Informe Consolidado de Solicitud de Aclaraciones, Rectificaciones y/o Ampliaciones a la Declaración de Impacto Ambiental del Proyecto "Modificación de Proyecto Viviendas de Emergencia Habitacional DS 49 San Bartolomé, Chillan Viejo"

Nombre del Titular : Constructora manzano y asociados limitada
Nombre del Representante Legal : Cristian Andrés San Martín Acuña
Dirección : LAS MARGARITAS 1925 HTOS. FAMILIARES SAN PEDRO DE

El presente Informe Consolidado de Solicitud de Aclaraciones, Rectificaciones o Ampliaciones a la Declaración de Impacto Ambiental del proyecto "Modificación de Proyecto Viviendas de Emergencia Habitacional DS 49 San Bartolomé, Chillan Viejo", contiene las observaciones generadas en virtud de la revisión de la Adenda.

Figura. Ubicación del proyecto respecto de la Comunidad Flor del Canelo.

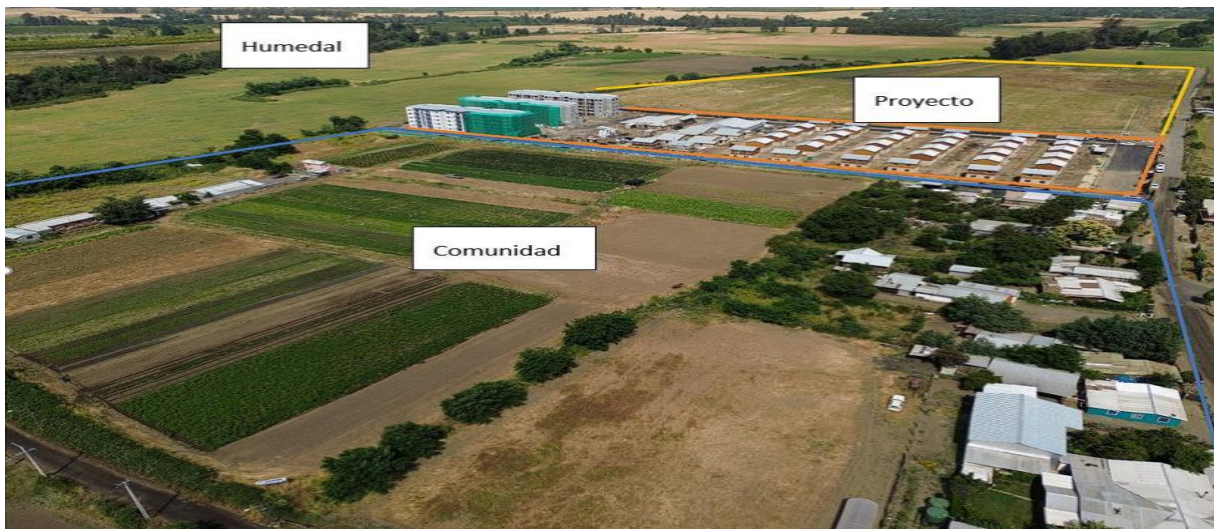
De la información recabada en la conversación realizada el día 22 de abril de 2024 con la presidenta de la Comunidad Indígena Flor del Canelo y la actividad de terreno realizada el 23 de abril de 2024 (en conjunto con el equipo del titular y otros Organismos del Estado con Competencia Ambiental) se pudo recabar que la comunidad realiza actividades agrícolas en el predio de la comunidad, el cual colinda con la etapa ya construida del proyecto. La presidenta manifestó su preocupación por el deslinde del proyecto. Se puede apreciar en la Figura. “Ubicación del proyecto respecto de la Comunidad Flor del Canelo.” la localización del proyecto y la comunidad. Dichos datos son entregados por el titular en el Anexo 10. “Estudio de Medio Humano”. de la DIA.

Figura. Comunidades y asociaciones indígenas presentes en el área de influencia

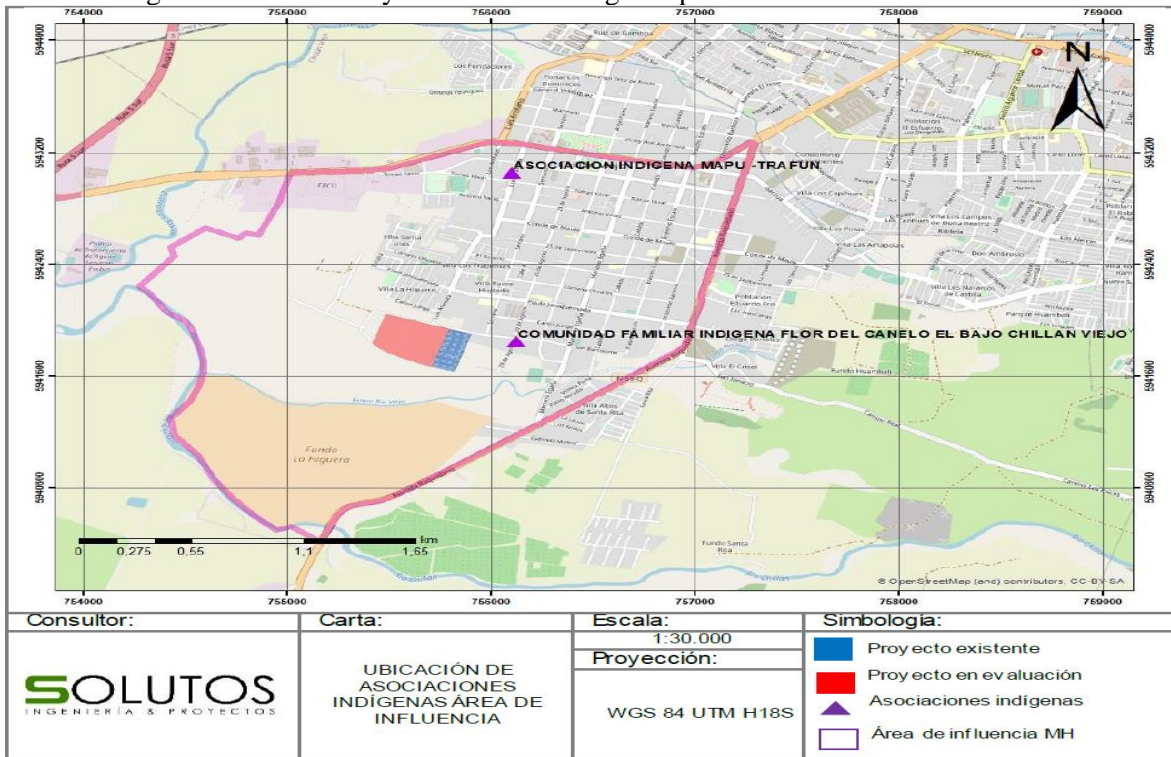
4.15. Según el Anexo 10. “Estudio de Medio Humano”, en el punto 5.3. Dimensión Antropológica se indica que *“En la siguiente imagen se georreferencia la “comunidad familiar indígena Flor del Canelo” y la asociación indígena “Mapu trafün”, ambas presentes en el área de influencia.”*

Figura. Comunidades y asociaciones indígenas presentes en el área de influencia

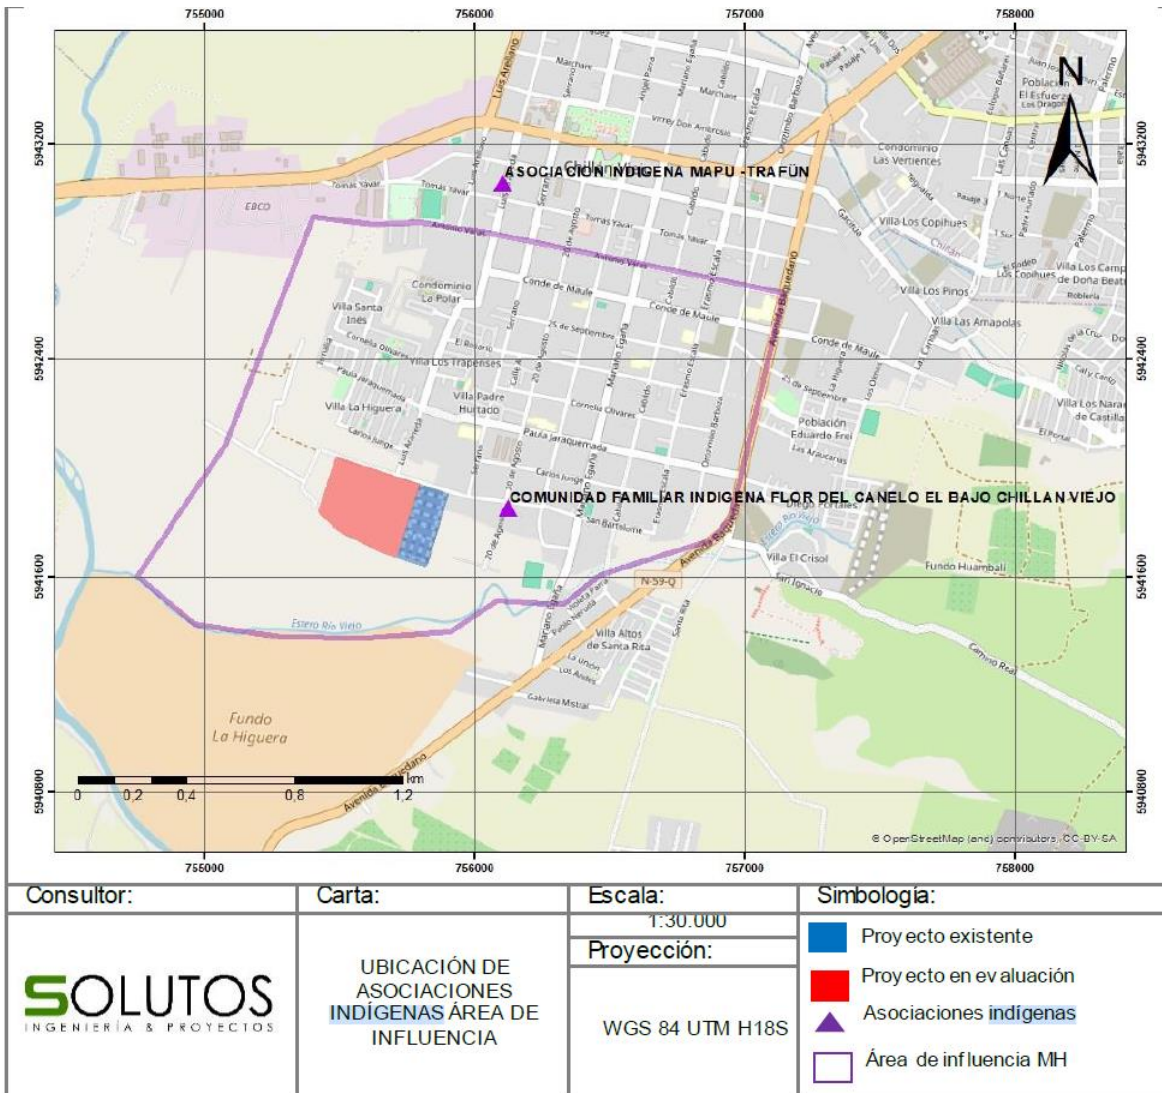
Por su parte en el literal d) “La dificultad o impedimento para el ejercicio o la manifestación de tradiciones, cultura o intereses comunitarios, que puedan afectar los sentimientos de arraigo o la cohesión social del grupo” del mismo anexo se indica que “En la siguiente imagen se georreferencia la “comunidad familiar indígena Flor de Canelo” y la asociación indígena “Mapu trafün”. Se aclara que solo la comunidad Flor de Canelo se encuentra en el área de influencia de Medio Humano, mientras que la asociación indígena “Mapu trafün” se encuentra a 1 KM aproximadamente del lugar de emplazamiento del proyecto.”

Figura. Ubicación del proyecto respecto de la comunidad Flor de canelo y Humedal asociado a Límite urbano Río Chillán – Estero Las Toscas y Maipo

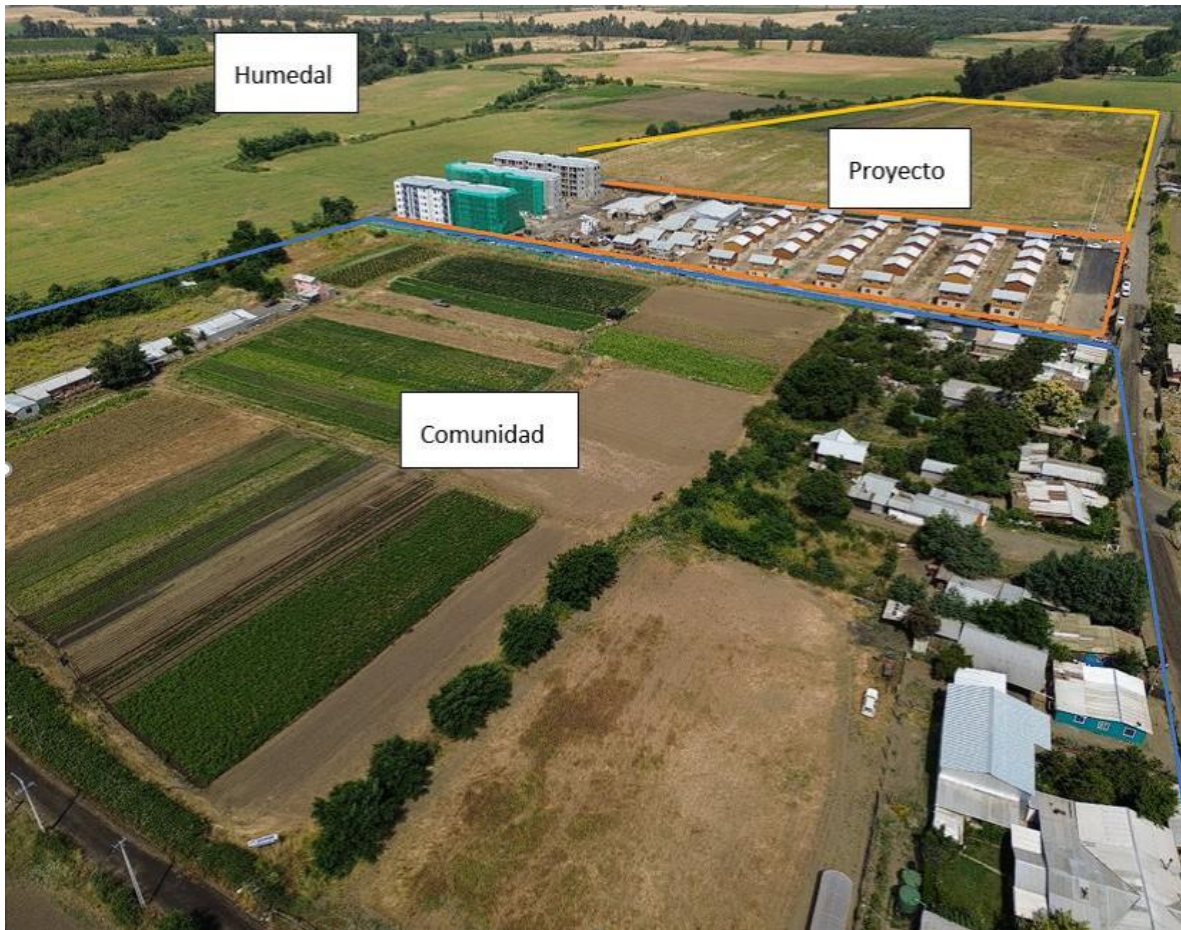
Además, se presenta por parte del proyecto la Figura 86. “Ubicación del proyecto respecto de la comunidad Flor de canelo y Humedal asociado a Límite urbano Río Chillán – Estero Las Toscas y Maipo” del Anexo 10. “Estudio de Medio Humano”, identificando con naranja la etapa ya construida del proyecto y en azul el área eventualmente utilizada por la Comunidad Indígena Flor de Canelo.

Figura. Comunidades y asociaciones indígenas presentes en el área de influencia

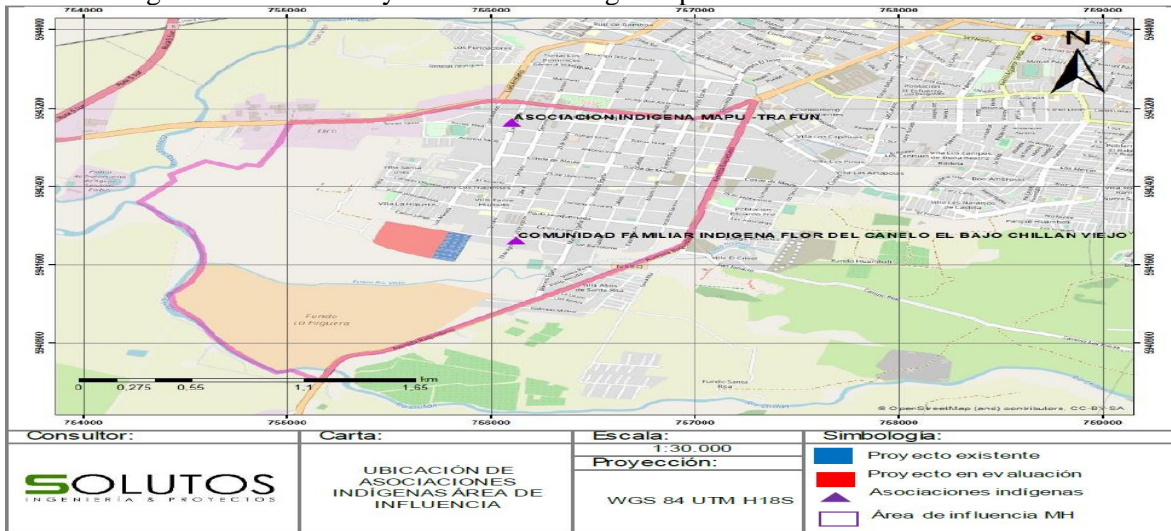
4.16. Según el Anexo 10. “Estudio de Medio Humano”, en el punto 5.3. Dimensión Antropológica se indica que *“En la siguiente imagen se georreferencia la “comunidad familiar indígena Flor de Canelo” y la asociación indígena “Mapu trafün”, ambas presentes en el área de influencia.”*

Figura. Comunidades y asociaciones indígenas presentes en el área de influencia

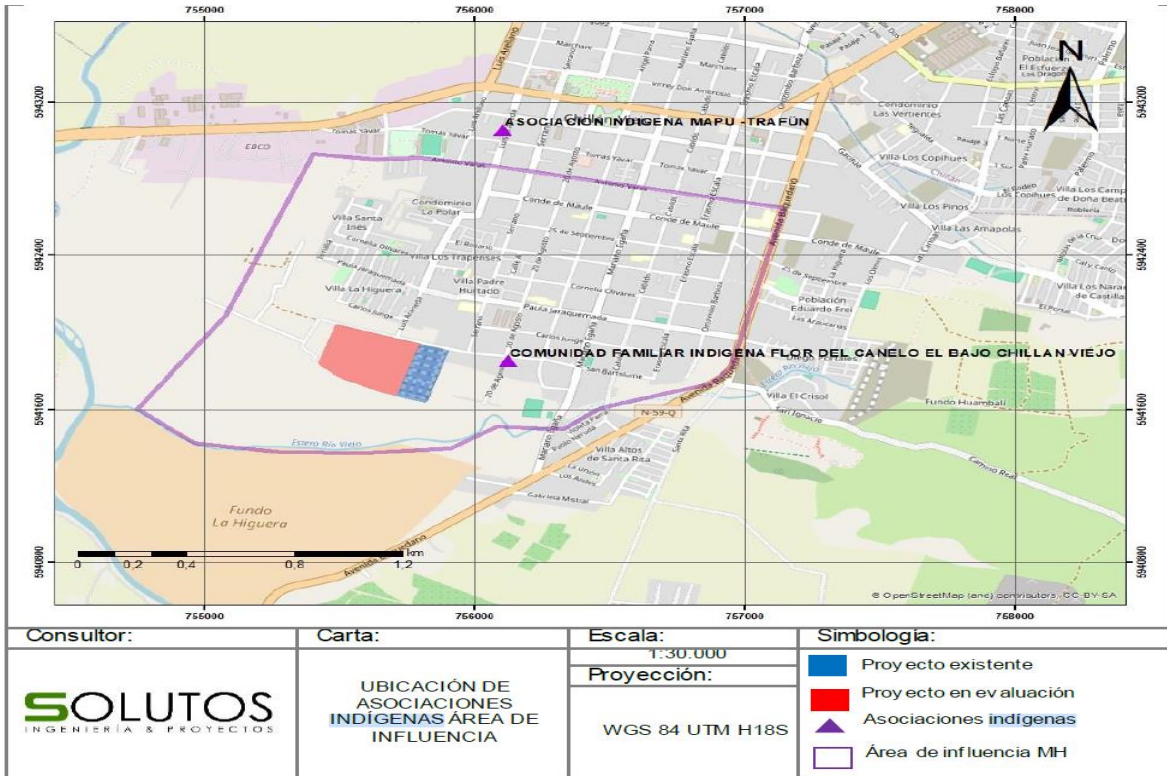
Por su parte en el literal d) “La dificultad o impedimento para el ejercicio o la manifestación de tradiciones, cultura o intereses comunitarios, que puedan afectar los sentimientos de arraigo o la cohesión social del grupo” del mismo anexo se indica que “En la siguiente imagen se georreferencia la “comunidad familiar indígena Flor de Canelo” y la asociación indígena “Mapu trafün”. Se aclara que solo la comunidad Flor de Canelo se encuentra en el área de influencia de Medio Humano, mientras que la asociación indígena “Mapu trafün” se encuentra a 1 KM aproximadamente del lugar de emplazamiento del proyecto.”

Figura. Ubicación del proyecto respecto de la comunidad Flor de canelo y Humedal asociado a Límite urbano Río Chillán – Estero Las Toscas y Maipo

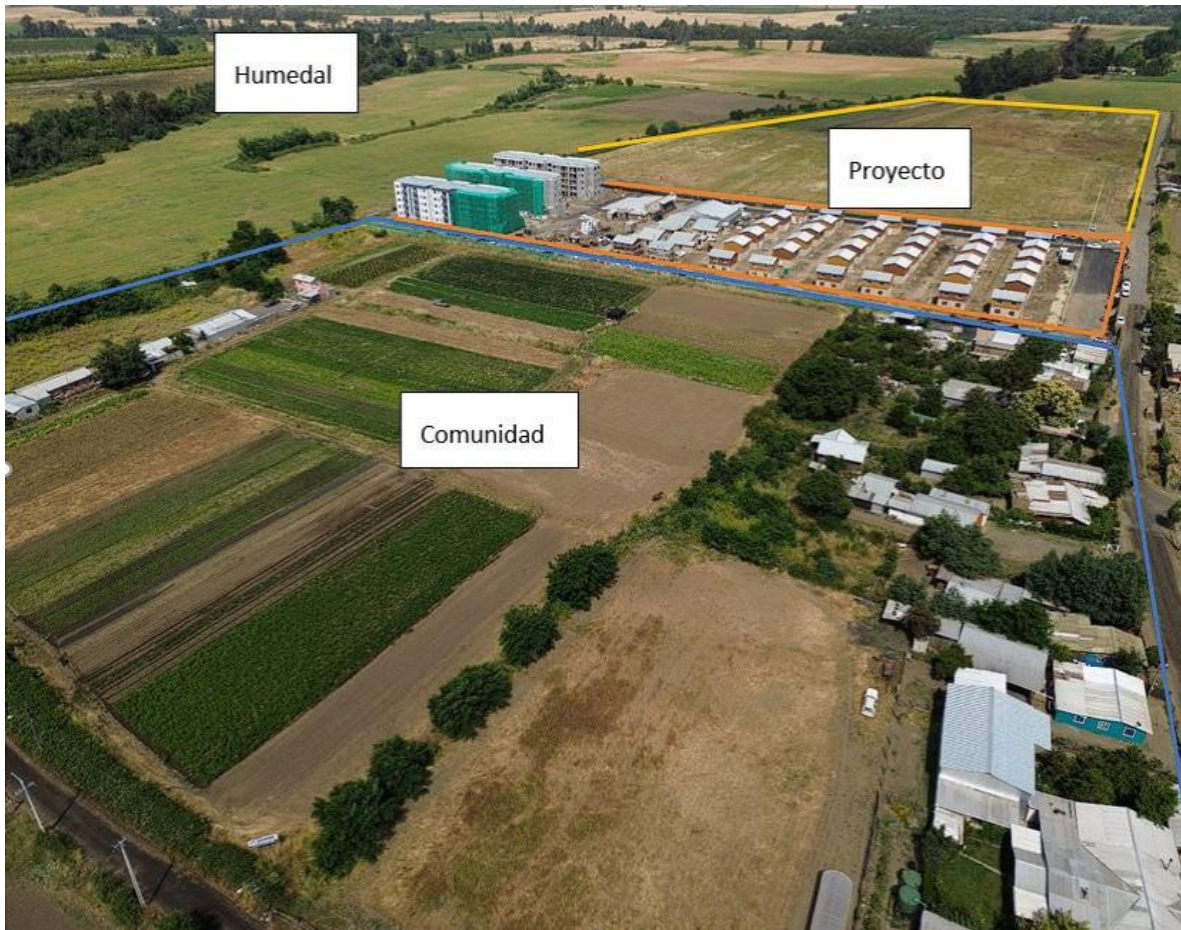
Además, se presenta por parte del proyecto la Figura 86. “Ubicación del proyecto respecto de la comunidad Flor de canelo y Humedal asociado a Límite urbano Río Chillán – Estero Las Toscas y Maipo” del Anexo 10. “Estudio de Medio Humano”, identificando con naranja la etapa ya construida del proyecto y en azul el área eventualmente utilizada por la Comunidad Indígena Flor de Canelo.
